TECHNICAL SERVICE BULLETIN

Technical Service Bulletin: 06-1633

TECHNICAL SERVICE BULLETIN 06-1633 REMEDY INSTRUCTIONS

Make(s): SALEM & WILDWOOD Model(s): MANY, SEE BELOW Model Year(s): 2023	Repair Code: SB-426-03-00-004325 Allotted Time: .50 HRS. Inspection Code: SB-426-05-00-004324 Allotted Time: .25 HRS.
	Concern: The slide floor and exterior slide walls may not be sealed.	Photo(s) Required: YES, PRE & POST Prior Authorization Required: NO Part(s) Number: F100408076 Part(s) Return: N/A

FIG. 4

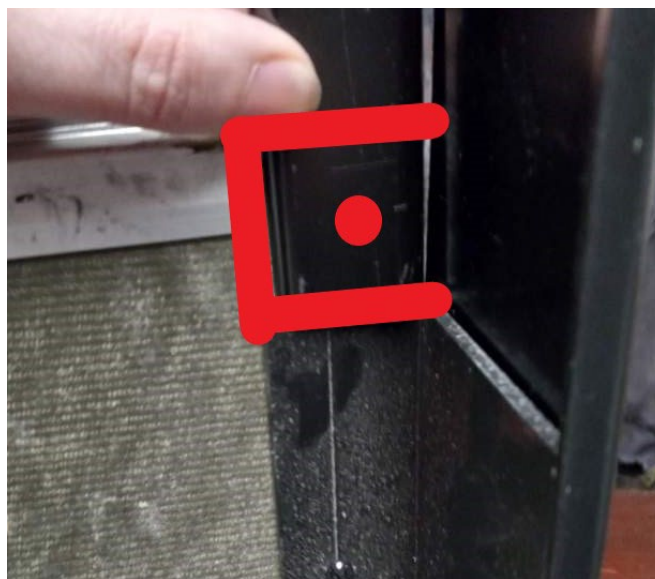
STEP 6: PLACE THE FLAT INSERT TRIM OVER THE EXPOSED AREA AND ATTACH WITH A SCREW. SEAL ALL AREAS OVER THE EDGES INCLUDING THE SCREW HEAD TO PREVENT WATER INFILTRATION. (FIG. 4)

STEP 7: DO NOT CLOSE THE SLIDE UNTIL THE CAULK HAS FULLY CURED.

FIG. 2

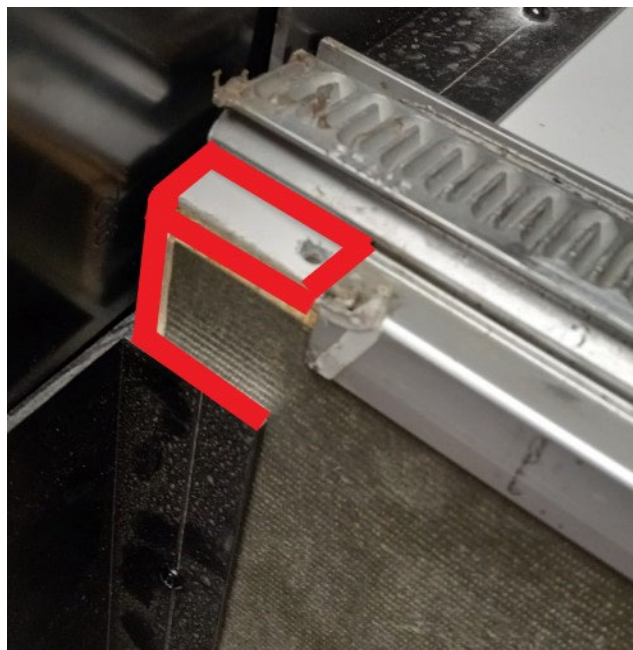
STEP 3: WITH THE BLACK CAULK, SEAL AREAS SHOWN WITH BLACK CAULK. (FIG. 2)

Fig. 3

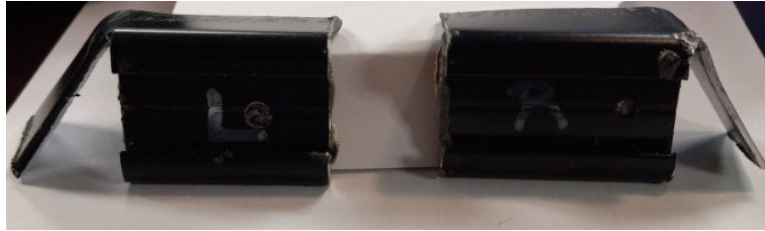
STEP 4: LOCATE THE 2)-TWO BLACK ALUMINUM CORNER PIECES (SUPPLIED) TO FIT INTO THAT AREA. THERE IS ONE LEFT AND ONE RIGHT. PLACE BUTYL TAPE ON THE BACK TO SEAL THE BASE AND SIDES. (FIG. 3)

Fig. 4

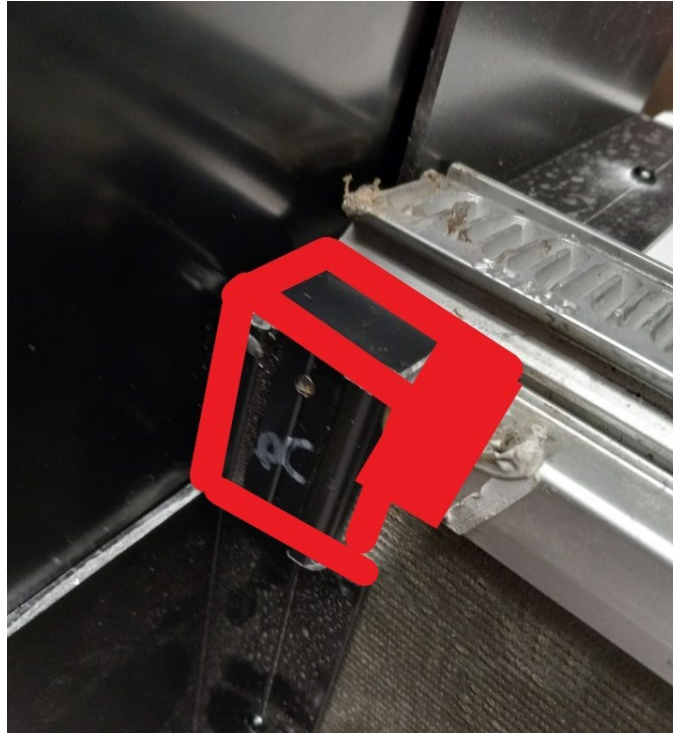
STEP 5: PLACE EACH OF THE BLACK ALUMINUM CORNER PIECES OVER THE EXPOSED AREA AND ATTACH WITH A SCREW. SEAL ALL AREAS OVER THE EDGES INCLUDING THE SCREW HEAD TO PREVENT WATER INFILTRATION. (FIG. 4)

STEP 6: DO NOT CLOSE THE SLIDE UNTIL THE CAULK HAS FULLY CURED.

Illustration. 2

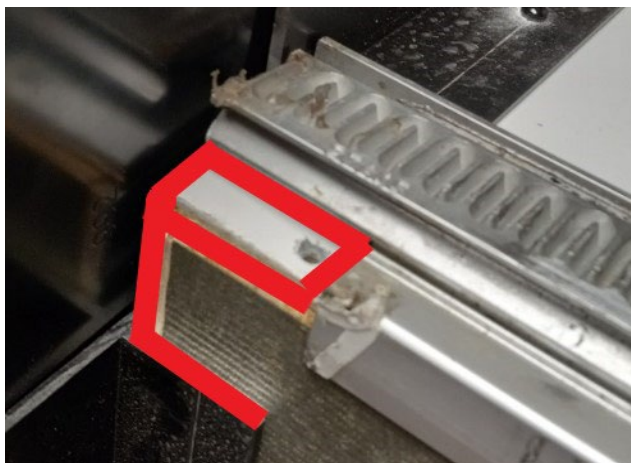
ÉTAPE 3: APPLIQUEZ DU CALFEUTRANT NOIR SUR LES ZONES ILLUSTRÉES (ILLUSTRATION 2)

Illustration. 4

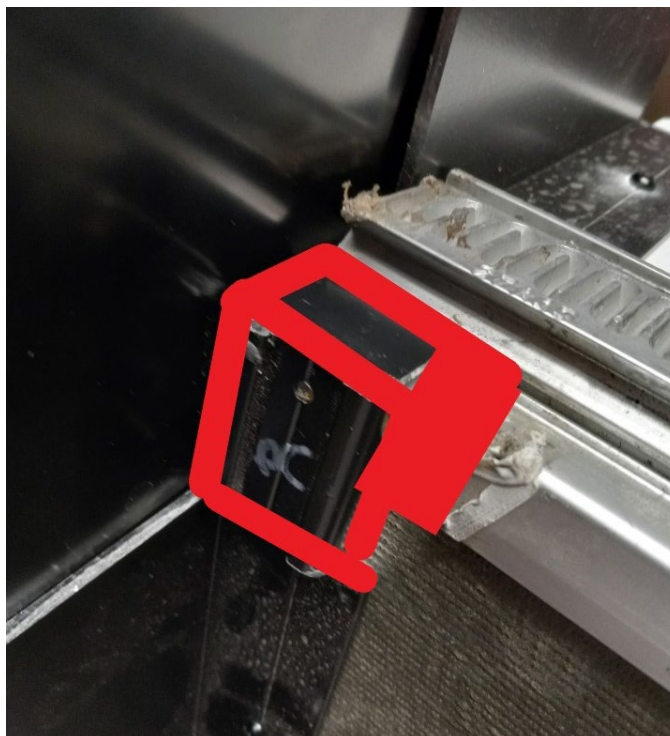
ÉTAPE 5: PLACEZ CHACUNE DES SECTIONS DE MOULURE D'ALUMINIUM NOIR SUR LA SURFACE EXPOSÉE ET FIXEZ-LA AVEC UNE VIS. CALFEUTREZ TOUTE LA SURFACE INCLUANT LA TÊTE DE LA VIS POUR PRÉVENIR LES INFILTRATIONS D'EAU. (ILLUSTRATION. 4)

ÉTAPE 6: NE REFERMEZ PAS L'EXTENSION AVANT QUE LE CALFEUTRANT AIT COMPLÈTEMENT DURCI.

FIG. 1

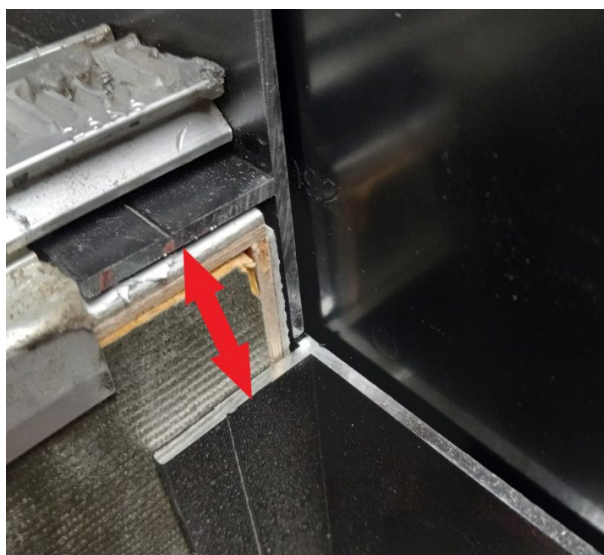
PASO 3: MEDIR LAS ZONAS QUE TIENEN EL SUELO/PARED AL DESCUBIERTO (FIG. 1)

FIG. 1

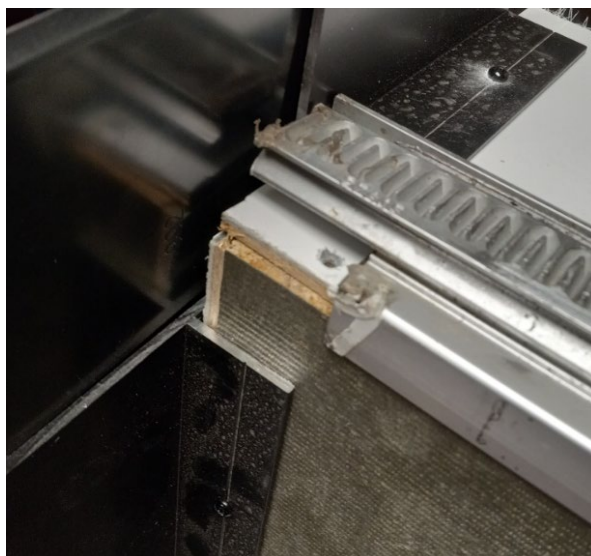
PASO 2: RETIRE LA MAYOR CANTIDAD POSIBLE DE MASILLA DE AMBAS ZONAS. NO TIENE QUE SER ELIMINADO POR COMPLETO.

FIG. 2

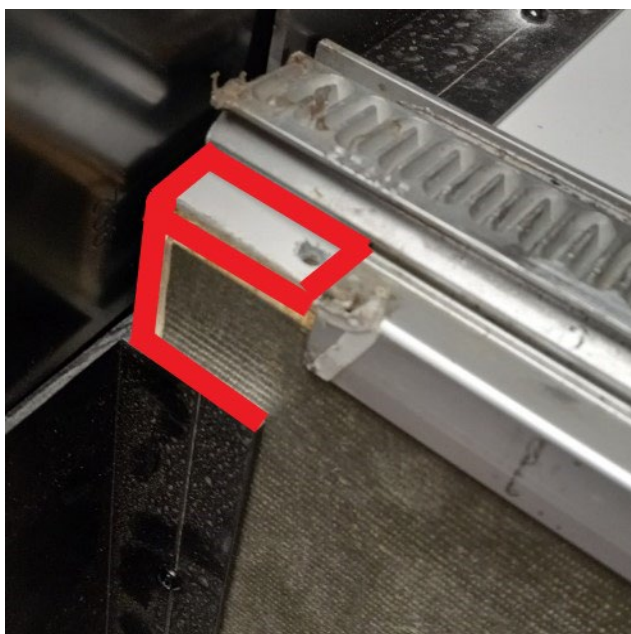
PASO 3: CON LA MASILLA NEGRA, SELLE LAS AREAS MOSTRADAS CON MASILLA NEGRA. (FIG. 2)

Fig. 3

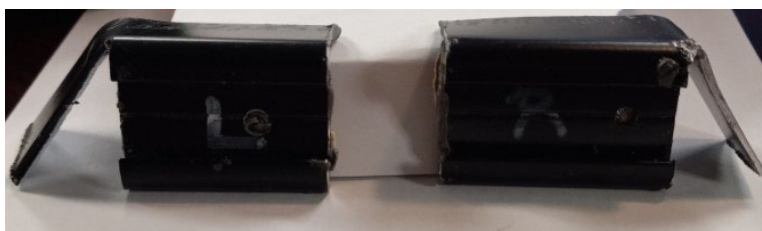
PASO 4: LOCALICE LAS 2)-DOS PIEZAS ESQUINERAS DE ALUMINIO NEGRO (SUMINISTRADAS) PARA QUE ENCAJEN EN ESA ZONA. HAY UNA A LA IZQUIERDA Y UNA DERECHA. COLOQUE CINTA BUTÍLICA EN LA PARTE POSTERIOR PARA SELLAR LA BASE Y LOS LATERALES. (FIG. 3)

Fig. 4

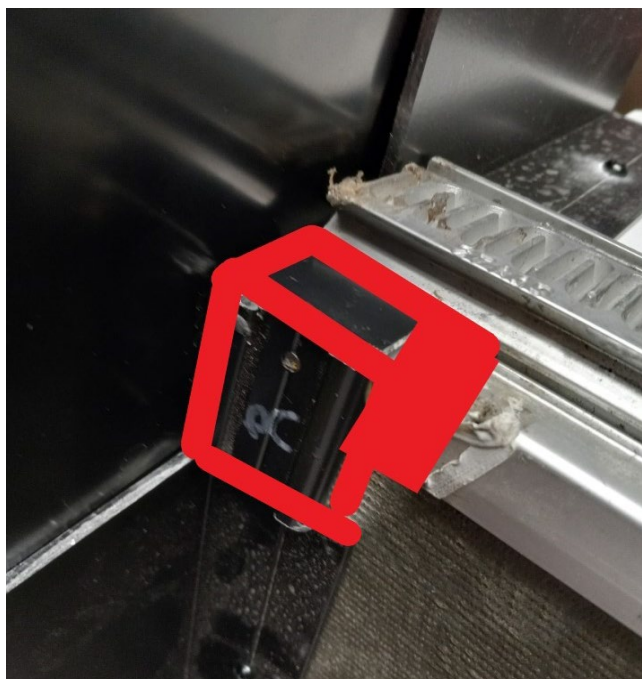
PASO 5: COLOQUE CADA UNA DE LAS CANTONERAS DE ALUMINIO NEGRO SOBRE LA ZONA EXPUESTA Y FÍJELAS CON UN TORNILLO. SELLAR TODAS

ZONAS SOBRE LOS BORDES, INCLUIDA LA CABEZA DEL TORNILLO, PARA EVITAR LA INFILTRACIÓN DE AGUA. (FIG. 4)

PASO 6: NO CIERRE LA CORREDERA HASTA QUE LA MASILLA SE HAYA CURADO COMPLETAMENTE.
